**INFORME DE HITO DE CONTROL
N° 063-2022-OCI/5303-SCC**

**PROYECTO DE INVERSIÓN: “MEJORAMIENTO DEL
SISTEMA VIAL LOCAL DEL ASENTAMIENTO HUMANO
JUSTICIA, PAZ Y VIDA DEL DISTRITO EL TAMBO –
HUANCAYO - JUNÍN” - CUI N° 2049175**

**HITO DE CONTROL N° 1 - INICIO DE PLAZO Y EJECUCIÓN
DE OBRA**

Gráfico N° 1
Perfil Longitudinal del Jr. Delfín Levano. Prog.: 00+001.00 mt. a 00+136.125 mt.

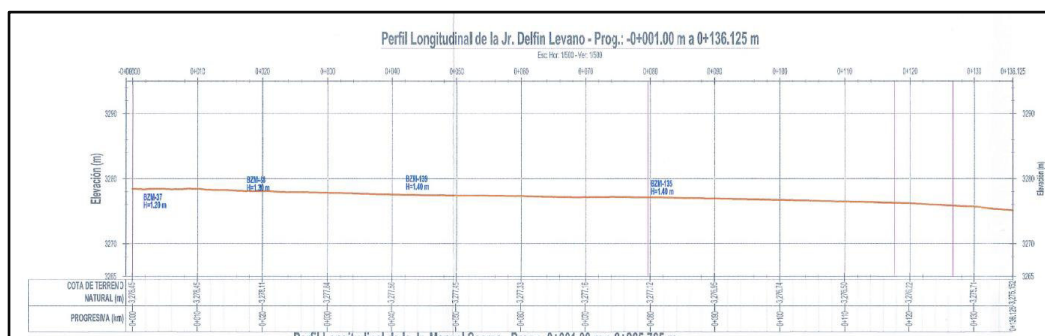
De la revisión al Expediente Técnico aprobado mediante Resolución Directoral N° 001-2022-VIVIENDA-VMVU-PIMB de 10 de enero de 2022, en el Tomo VII, que corresponde a los planos del proyecto, desde la página 11 a la 34, se detallan los perfiles de las vías, en cuyos membretes señala como nombre del plano “Topografía – Clave de Zona de Proyecto – Zona (número de la zona): AA. HH. Justicia, Paz y Vida”; en ese sentido, de los veinticuatro (24) planos de perfiles, los doce (12) primeros planos presentan perfiles que abarcan los trece (13) sectores en los que se ha dividido el proyecto y los otros doce (12) planos son una copia de los primeros.

Al respecto, cada plano presenta la planta del sector y los perfiles de las calles que componen dicho sector, y en cada uno de los perfiles longitudinales se establece la vía y las progresivas inicial y final del perfil longitudinal, mostrando solamente el perfil de terreno natural, faltando el perfil de subrasante, sub base, base y pavimento, además teniendo en cuenta que existe la construcción de veredas no existe el perfil de éstas, de ambos lados de la vía, al respecto, a manera de ejemplo se muestran tres (03) perfiles con esta deficiencia que se repite para todos los planos de perfiles del proyecto.

Dichos perfiles longitudinales, que muestran únicamente el terreno.
(...)

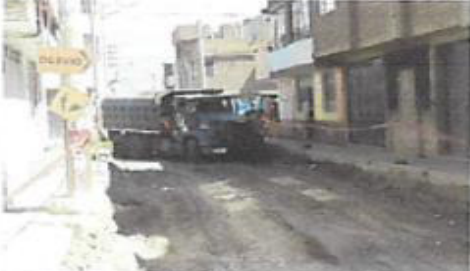
Ubic.	Fotografía	Descripción
TRAZO Y REPLANTEO		Fotografía N° 12: En el Jr. Los Insurgentes, desde Jr. Teodoro Peñazola hasta Jr. Las Malvinas, está considerado la construcción de graderías, sin embargo en la parte inicial de éste tramo se observó cocheras en ambos lados de la vía.
TRAZO Y REPLANTEO		Fotografía N° 13: En el Jr. José Olaya, está considerado la construcción de graderías, se observó la ejecución de muros laterales construidos en el contrato primigenio, sin embargo en estas zonas se han dejado buzones de alcantarillado, lo cual estaría impidiendo la construcción de las citadas gradas.
MOVIMIENTO DE TIERRAS		Fotografía N° 14: En el Jr. 9 de julio, trabajos de corte a nivel de subrasante observados por la supervisión, no se cuenta con los protocolos aprobados.
MOVIMIENTO DE TIERRAS		Fotografía N° 15: En el Jr. Prolongación José Martí, trabajos de corte a nivel de subrasante observados por la supervisión, no se cuenta con los protocolos aprobados.
